Anlage – Abwägungen

**Bebauungsplan Nr. 59L
 „Langförden – Entwicklungsbereich östlich der Oldenburger Straße (B 69)“**

Verfahrensstand	
§ 3 Abs. 1 BauGB - Frühzeitige Beteiligung der Öffentlichkeit: 18.03.2025 – 28.04.2025	X
§ 4 Abs. 1 BauGB - Frühzeitige Beteiligung der Behörden / TÖB: 18.03.2025 – 28.04.2025	X
§ 3 Abs. 2 BauGB - Öffentliche Auslegung	x
§ 4 Abs. 2 BauGB - Beteiligung der Behörden / TÖB	x
§ 4a Abs 3 BauGB - erneute Beteiligung der Öffentlichkeit	x
§ 4a Abs 3 BauGB - erneute Beteiligung der Behörden / TÖB	x

12 Stellungnahme aus der Öffentlichkeit 2

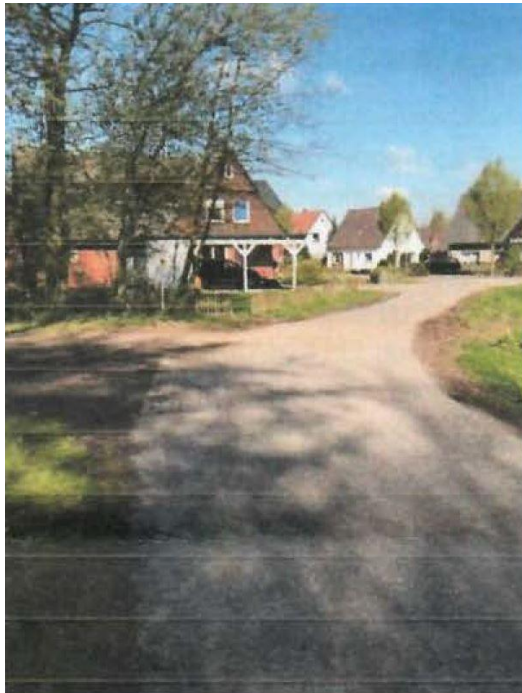
Stellungnahme	<p>Dass wir Anlieger gegen das von Ihnen gewollte neue Wohnbaugebiet 59 L sind, ist Ihnen bereits bekannt.</p> <p>Auch in der Vorortbegehung am 26.04.2023 haben wir versucht, Ihnen nochmals zu erklären und aufzuzeigen, dass bereits heutzutage die Oberflächenwasserabführung /-abflutung bei etwas stärkerem Regen schon problematisch ist und es vor der B69 bereits zu Wasseraufstauungen/-überflutungen kommt.</p> <p>Aktuell ist noch nicht einmal der zusätzliche Oberflächenwasseranfall vom aktuellen Baugebiet 57 L enthalten.</p> <p>Auch ein diesbezügliches Wasserrückhaltebecken erreicht einmal einen Abflutungsbedarf, welcher dann nur in den „Durchgabepunkt“ an der B69 ab- /zufließen kann.</p>
---------------	--

Abwägungsvorschlag	Die Ausführungen werden zur Kenntnis genommen. Eine schadlose Oberflächenentwässerung wird sichergestellt.
Stellungnahme	Gleichfalls ist das Gebiet Weide- /Ackerfläche (= Kirchland) aufgrund der extremen Hang- / Trichterlage ungeeignet. Hier würden enorme Erschließungskosten (Spundwände / Erdaufschüttungen) anfallen, um hier einen gewissen Höhenausgleich zu schaffen.
Abwägungsvorschlag	Die geplanten Entwässerungseinrichtungen sind der vorhandenen Örtlichkeit angepasst, so dass der Einbau von Spundwänden und Erdaufschüttungen nicht erforderlich ist.
Stellungnahme	Auch könnte das Oberflächenwasser aus diesem Bereich nur dem aktuellen Wassergraben zugeführt werden, da aufgrund dieser Lage ein geplantes Wasserrückhaltebecken an der B69 nicht in Betracht kommen kann.
Abwägungsvorschlag	Die Planung des Regenrückhaltebeckens entlang der B69 ist planerisch und baulich mit keinen Problemen behaftet.

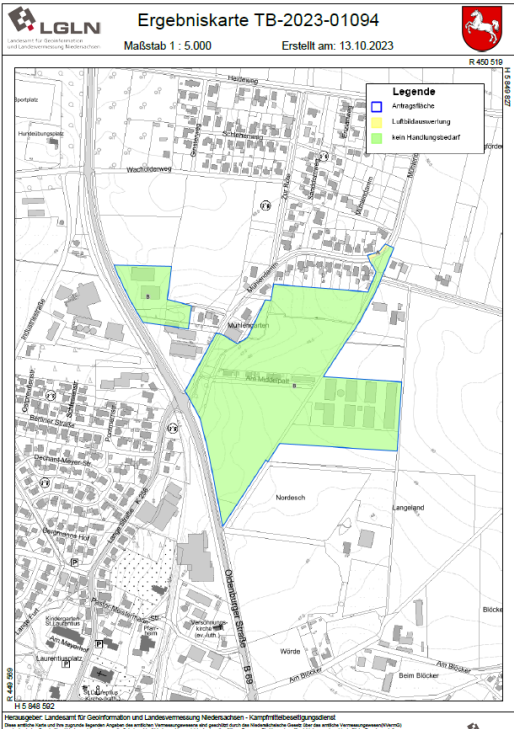
Stellungnahme	<p>Mit Datum vom 4.5.2023 und 29.11.2023 habe ich im Rahmen der Beteiligung zu der 100. Änderung des Flächennutzungsplanes und der Aufstellung des Bebauungsplanes 59L „Langförden - Entwicklungsbereich östlich der Oldenburger Straße (B69)“ ausführlich Stellung genommen. Diese Stellungnahmen haben weiterhin Bestandskraft.</p> <p>Von den neuen Änderungen ist unsere Bundesstraße 69 nicht betroffen.</p>
---------------	---

Abwägungsvorschlag	Es wird auf die Abwägungsvorschläge zu den genannten Stellungnahmen (Teil A - frühzeitige Beteiligung der Behörden und sonstiger Träger öffentlicher Belange gemäß § 4 Abs. 1 BauGB & Teil B - Beteiligung der Behörden und sonstiger Träger öffentlicher Belange gemäß § 4 Abs. 2 BauGB) verwiesen.
Stellungnahme	Nach Abschluss des Verfahrens bitte ich unter Bezug auf Ziffer 38.2 der Verwaltungsvorschriften zum BauGB um digitale Übersendung einer Ausfertigung der gültigen Bauplanung einschließlich Begründung.
Abwägungsvorschlag	Der Bitte wird nachgekommen.
